令和5年度第7回技術検討会 質問と回答一覧

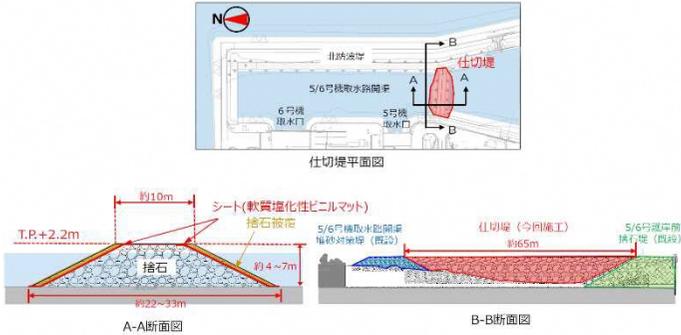
No.	スライド番号	質問・コメント	回答
2	4	第2回放出期間中の取水モニタの指示値は降雨の影響と考えられる一時的な上昇に加えて、放出期間中継続して上昇傾向が見られる。その原因と対策（要否を含む）について説明のこと。	前問1. にお示した回答のとおり。
3	4	取水モニタの指示値が、降雨の有無に関係なく上昇しているように見えます。モニタの構造が不明であり、指摘があっていないかもしれませんが、モニタ内に土砂等が滞留することによって指示値が上昇していることは考えられないのでしょうか。 モニタの構造、海底から検出器の距離など、上昇している要因が確認できる基本的な情報を示していただきたい。	取水モニタは先端に検出部を取り付けた筒状の構造となっており、5号機取水口の地上部に設けた架台から、海面に向かって検出部を下ろし海中に浸漬して計測する方式となっている。海底から検出部までの距離は、最低でも1mを確保することとしており、海底の土砂による線量影響を低減した設計としている。検出部はフランジを用いた構造で、比較的凹凸のある構造であることから、御指摘のとおり、表面への土砂の滞留も計数率の上昇に寄与している可能性がある。第三バッチの放出完了後、検出部の状態を確認し、表面に付着した海生物等を清掃する予定であり、清掃による計数値の変化をもって検証を行う。
4	4	取水モニタが環境の影響を受けやすいとのことだが、10/5頃から連続的に上昇している原因は？	前問1. にお示した回答のとおり。
5	4	取水モニタの計数率のグラフが10月4日頃に低下した理由は何か？	変動前後における取水路海水のCs濃度に変化がないことを確認している。取水モニタの指示値が下がっているため、モニタ指示値に影響する周辺作業の有無、モニタの状態を確認した結果、異常は確認していない。以上より、現時点で原因は不明であるが、作業計画を検討のうえ調査を進めていく。
